Oznaczenie sprawy: ZP/7/B/22

ODPOWIEDZI na zapytania w sprawie SIWZ

Uprzejmie informujemy, iż do Zamawiającego wpłynęła prośba o wyjaśnienie zapisu Specyfikacji warunków zamówienia, w postępowaniu prowadzonym na podstawie przepisów ustawy z dnia 11 września 2019 roku Prawo zamówień publicznych (t.j. Dz. U. z 2019 r., poz. 1129) na **budowę szybu dźwigowego w hallu głównym oraz budowa szybu dźwigowego Patio ze wszystkimi uzgodnieniami w budynku Collegium Novum, al. Niepodległości 4 w Poznaniu.**

Odpowiedź 2.

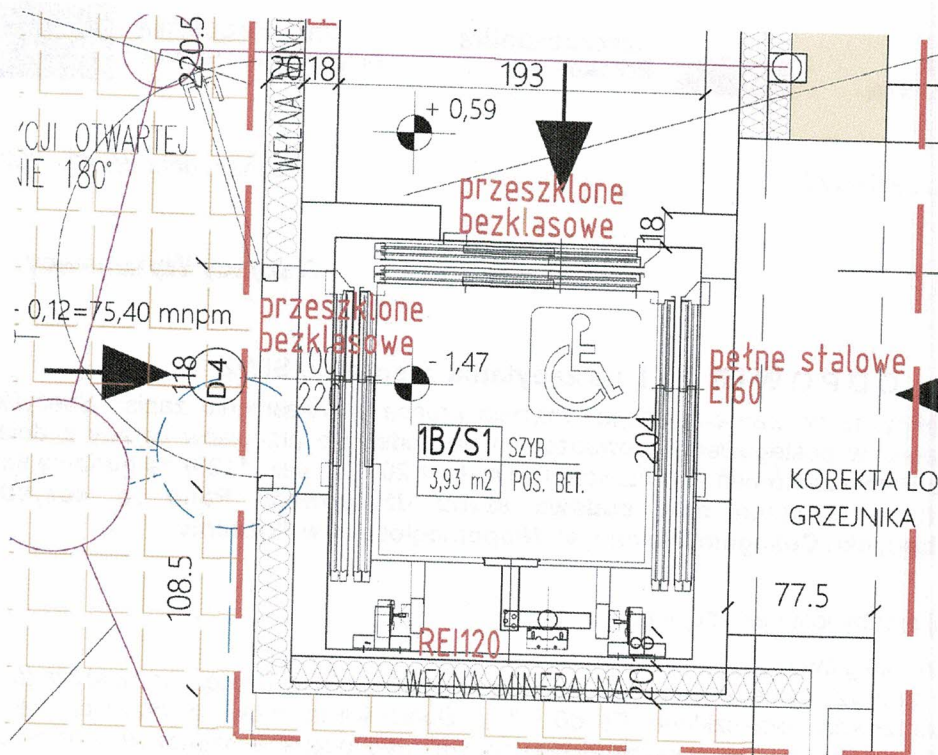
Pytanie 2. Dźwigu „B” dziedziniec

- a. Czy Zamawiający dopuszcza zastosowanie nadszybia dźwigu wyższego niż jest w projekcie; 2900mm ?-standard to 3400mm. Zaniżone nadszybie wymaga wystąpienia do UDT (przez Inwestora czyli UAM) o zgodę na zainstalowanie dźwigu. (Odstępstwo od normy). Rozpatrzenie wniosku może trwać 30 dni. Należało by ten czas uwzględnić w przetargu. Rodzi się następne pytanie, co jeśli decyzja UDT będzie negatywna? Będzie się to wiązało z koniecznością zmiany projektu dźwigu oraz szybu w realizowanym już przetargu. Wykonawca nie będzie mógł kompletować dostawy dźwigu nie znając wysokość nadszybia.

- b. Na najniższych poziomach obsługiwanych przez dźwig wg rysunków występuje różnica poziomów 12cm. Nie jest możliwe dostarczenie dźwigu uwzględniającego tak małą różnicę poziomów. Powstaje propozycja podniesienia poziomu od dobudowywanej strony o wspomniane 12 cm tak aby poziomy wyrównały się. Proszę o akceptację rozwiązania.

- c. Proszę o jasne sprecyzowanie w jakim wykonaniu mają być drzwi w dźwigu na poszczególnych poziomach (stal nierdzewna, EI 60.... itp).

- a) **Nadszybie jest zaniżone ze względów architektonicznych – harmonijne połączenie z istniejącym budynkiem, zachowanie zbliżonej wysokości jak istniejący budynek. Należy zachować takie rozwiązanie.**
- b) **Akceptuje się takie rozwiązanie.**
- c) **Wg rysunku.**
